內政部都市計畫委員會第798次會議紀錄

第 2 案:高雄市政府函為「變更高雄多功能經貿園區特定區主要計畫(第一次通盤檢討)案」。

本計畫通盤檢討前辦理公開徵求意見之時間,已納入 審核摘要表內敘明(見附件6)。 第 3 案:嘉義縣政府函為「變更國立中正大學特定區主要計畫 (第二次通盤檢討)案」。

附圖 本次報部「變13案」變更後土地使用計畫示意圖

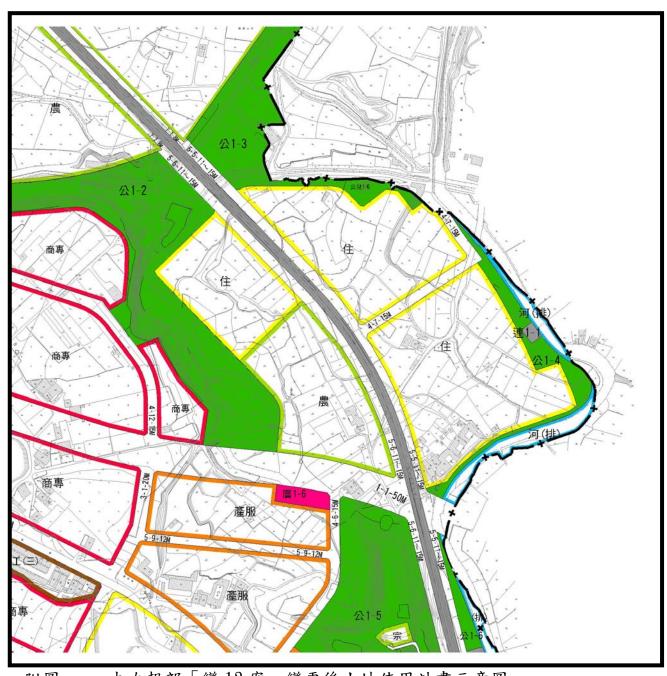
9.配合台灣電力公司表示該變電所用地之區位與規模調整需求(97年10月8日D桃供字第09710001291函、101年2月21日D桃供字第10102004341號函),新增連接站用地;並於99年10月5日、99年10月19日、99年10月16日、100年2月25日與台電公司研商,將變一用地調整至本計畫區外。 10.配合台電公司表示變二用地已無發展需要,因此配合鄰近交通轉運中心之規劃調整為公園用地,並可作停車場、休閒運動設施等多目標使用,以供轉運旅客、地區居民使用。 11.配合交通轉運中心之整體規劃、用地規模需求及交通用地基地完整性,茲調整原交通用地之區位及面積規模,將部分住宅區變更為交通用地之區在養規模,將部分住宅區變更為交通用地之區有規模,將部分住宅區變更為交通用地之區分離,以及考量經濟工程。

12.配合公道五東延段冷水坑溪改道增作銜接箱涵,以供公共排水設施所需,爰將研發策略產業區調整為廣場用地。 13.於新莊車站旁規劃一條 30M 計畫道路向東延伸至新竹縣竹東鎮二重埔地區,另於車站東側劃設一處停車場用地,以供轉運旅客、地區居民使用。 14.配合「新竹內灣支線改善計畫工程」用地範圍外之土地已無使用需求,因此配合毗鄰土地使用性質調整為道路用地。 15.於柴梳山適當地點劃設宗教專用區,作為整體開發區內廟宇遷移之地點,並配合劃設人行步道用地。 16.配合本次調整後之都市發展機能實際需要,增設及調整計畫道路系統。
